FORMULARZ AUDYTU BRD		Arkusz 1
Audytor	Tomasz Mackun	
Data, Godzina	16.06.2020 12:10	
Pogoda	Słonecznie

METRYKA WEDŁUG INWENTARYZACJI			
NR PRZEJŚCIA	<b>798</b>		
DZIELNICA	Wola	KATEGORIA	powiatowa
ULICA	Obozowa	LICZBA PASÓW	1
SKRZYŻOWANIE ZJAZD	Magistracka		
OPIS	przez Obozową W, jezdnia S

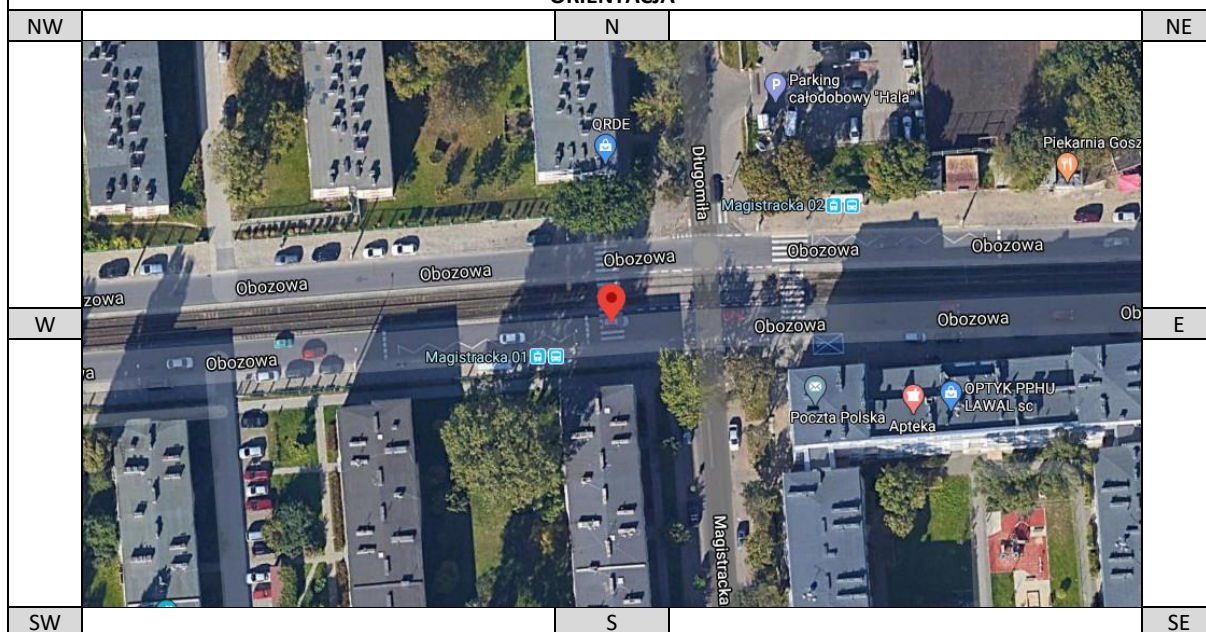
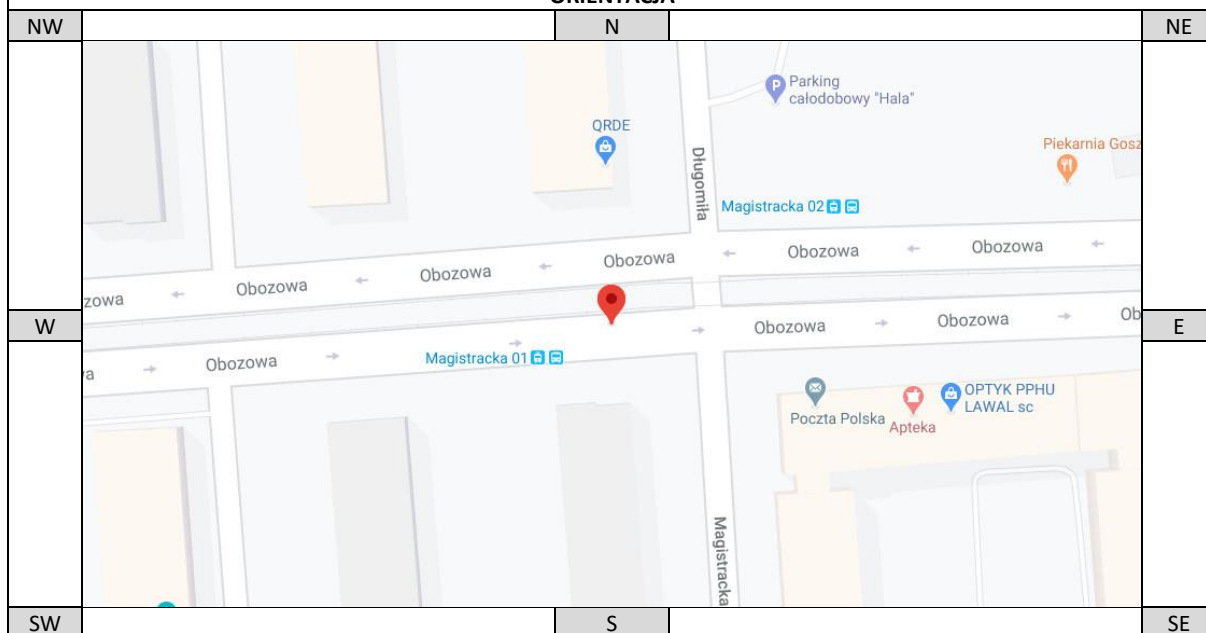
Cały przekrój posiada szerokość około 16,5 m (5,0 m - jezdni, 6,5 m – torowisko, 5,0 m jezdni), a pomiędzy poszczególnymi elementami przekroju nie ma takiej przestrzeni dla pieszych, gdzie mogliby się bezpiecznie zatrzymać. Pieszy przekraczając analizowane przejście dla pieszych narażony jest na ryzyko potrącenia na długim odcinku. Pieszy będzie potrzebował więcej czasu (dłuższą lukę czasową pomiędzy pojazdami), aby przekroczyć jezdnię. W tym przypadku czas przejścia przez potrójne przejście dla pieszych będzie wynosił 12 – 14 s w przypadku osób sprawnych i 16 – 18 s w przypadku osób starszych i o ograniczonej sprawności. Powoduje to niepotrzebne zagrożenia niechronionych użytkowników ruchu.

Na tym przejściu, pieszy przed wejściem na jezdnię, powinien upewnić się czy jest w stanie jednoetapowo przejść przez obie jezdnie i torowisko. Zanim pieszy dotrze do osi przeciwnego pasa ruchu minie około 14 s, w tym czasie pojazdy poruszające się z prędkością 50 km/h przejadą odległość około 200 m. Oznacza to, że pieszy planując przekroczenie jezdni powinien obserwować przeciwną jezdnię w odległości 200 m i ocenić prędkość nadjeżdżających pojazdów. Jest to zadanie niewykonalne. Obserwacja przeciwnego jezdni może być niemożliwa, gdy na przystanku tramwajowym będzie znajdował się tramwaj. Jeśli pieszy źle oceni sytuację, będzie musiał zatrzymać się na torowisku tramwajowym, na jednej z jezdni lub będzie liczyć na ustąpienie pierwszeństwa przez kierujących, którzy także będą mieli ogromne trudności obserwacji całego przejścia dla pieszych i mogą nie dostrzec pieszego wchodzącego na jezdnię.

Przed przejściem dla pieszych znajduje się przystanek autobusowy na jezdni oraz przystanek tramwajowy. Podczas wymiany pasażerów w tramwajach, piesi muszą przejść przez jezdnię, aby wsiąść do pojazdu. Obserwacje wskazały, że w dużej większości kierujący samochodów zatrzymywali się przed warunkową linią zatrzymań, umożliwiając wymianę pasażerów, jednak zdarzały się także incydenty, gdzie kierujący przejeżdżali bardzo blisko pieszych zmiernych z i do tramwaju. Jest to zjawisko niebezpieczne i może zagrażać pieszym. Wydaje się, że kierujący, którzy nie znają tej organizacji ruchu mogą zachować się nieprawidłowo. Kierujący nie widząc peronu tramwajowego (którego nie ma z powodu braku przestrzeni), mogą nie spodziewać się pieszych przechodzących przez jezdnię do stojącego tramwaju. Geometria i organizacja ruchu ulicy nie ma charakteru ulicy samo wyjaśniającej się, czyli takiej w której kierowca łatwo rozpozna panujące zasady w tej przestrzeni.

Poszczególne jezdnie są za szerokie. Szerokość każdej z nich wynosi 5 m, a kierujący korzystają z niej, jak z jezdni dwupasowej.

Przed przejściem dla pieszych na jezdni znajduje się przystanek autobusowy. Jezdnia ma przekrój o szerokości 5 m. Istnieje ryzyko, że część kierujących będzie omijała autobus podczas wymiany pasażerów, a autobus na przystanku będzie zasłaniał pieszych, co może mieć konsekwencje w postaci najechania pojazdu na pieszego. Ograniczenia widoczności mogą powodować bardzo groźne w skutkach sytuacje na drodze. Kierujący zbliżający się do przejścia dla pieszych, muszą mieć możliwość dostrzegania pieszych zbliżających się do przejścia i jednocześnie piesi muszą mieć możliwość obserwacji potoków ruchu. Kierowca oraz pieszy mają swoje prawa i obowiązki. Kierowca powinien dostosować swoją prędkość, aby zatrzymać się w przypadku, gdy pieszy wkroczy na przejście dla pieszych. Pieszy natomiast powinien upewnić się, że może przekraczać przejście dla pieszych. W sytuacji, gdy występują ograniczenia widoczności kierowca i pieszy nie są w stanie zrealizować swoich obowiązków, w zakresie dostosowania dynamiki ruchu i upewnienia się co do możliwości dalszego przemieszczania. Pieszy widząc przejście dla pieszych ma wrażenie, że jest bezpieczny i często wkracza na jezdnię, natomiast kierujący nie mają szansy na dostrzeżenie pieszych z odpowiednim wyprzedzeniem. Użytkownicy są zaskakiwani i może okazać się, że ich prędkość jest zbyt duża, aby bezpiecznie zatrzymać pojazd.

Słup trakcji o znacznym obwodzie na południowej krawędzi przed przejściem dla pieszych ogranicza widoczność kierowca – pieszy.

Zaleca się kompleksowe podejście do korekty przekroju w obszarze przystanków oraz przejścia dla pieszych. Rekomendowanym rozwiązaniem jest realizacja przystanków wiedeńskich przed przejściem dla pieszych i stworzeniem 2 m przestrzeni o charakterze wysp azylu pomiędzy jezdnią i torowiskiem. Można to zrealizować poprzez odchylenie jezdni od krawędzi torowiska. Alternatywnie można z 5 m jezdni wydzielić 2 m na przestrzeń dla pieszych z zabezpieczeniem ich wyniesioną wyspą i dobrze dostrzegalnym oznakowaniem pionowym, które powinno być czytelne mimo wyniesienia jezdni przed przejściem dla pieszych przystanku wiedeńskiego. W taki sposób powstaną trzy przejścia dla pieszych a każde powinno być indywidualnie wyposażone w oznakowanie pionowe, poziome, płytki dla osób niewidzących i niedowidzących. W przestrzeni przejścia przez torowisko tramwajowe zaleca się rezygnację z oznakowania P-10 na rzecz piktoqramu z symbolem tramwaju i kierunku jego poruszania się. Zaleca się dodatkowo wyposażyć przejście przez torowisko w informację głosową „UWAGA TRAMWAJ”.

Alternatywnym wariantem docelowym może być torowisko tramwajowo - autobusowe oraz stworzenie pełnowymiarowych peronów. W przypadku braku możliwości realizacji peronów można zrealizować przystanki wiedeńskie. W każdym przypadku, pomiędzy torowiskiem a jezdnią, należy zapewnić wyspę azylu dla pieszych w sposób opisany powyżej.

Jezdnie należy zawęzić na całej długości przynajmniej oznakowaniem P-21.

Doraźnie do czasu przebudowy przekroju zaleca się wzmocnienie informacji wizualnej poprzez zmianę koloru nawierzchni jezdni (z piktogramem tramwaju na jezdni) na długości przystanku tramwajowego oraz oznakowanie pionowe informujące o tym, że piesi przechodzą przez jezdnię.

Doraźnie należy przynajmniej z prefabrykowanych wysp stworzyć przestrzeń pomiędzy jezdnią a torowiskiem o szerokości 2 m (nie stosując oznakowania P-10 w tej przestrzeni) zawężając lokalnie szerokość pasa do 3 m. Można rozważyć ograniczenie prędkości do 30 km/h w ciągu ul. Obozowej.

Do czasu reorganizacji przekroju zaleca się zawężenie przekroju w przestrzeni przystanku na jezdni do 3 m oznakowaniem poziomym P-21 uzupełnionym o separatory drogowe montowane poprzecznie lub ukośnie do kierunku ruchu pojazdów w przestrzeni oznakowania P-21.

Należy usunąć słup trakcyjny z obszaru pola widoczności.
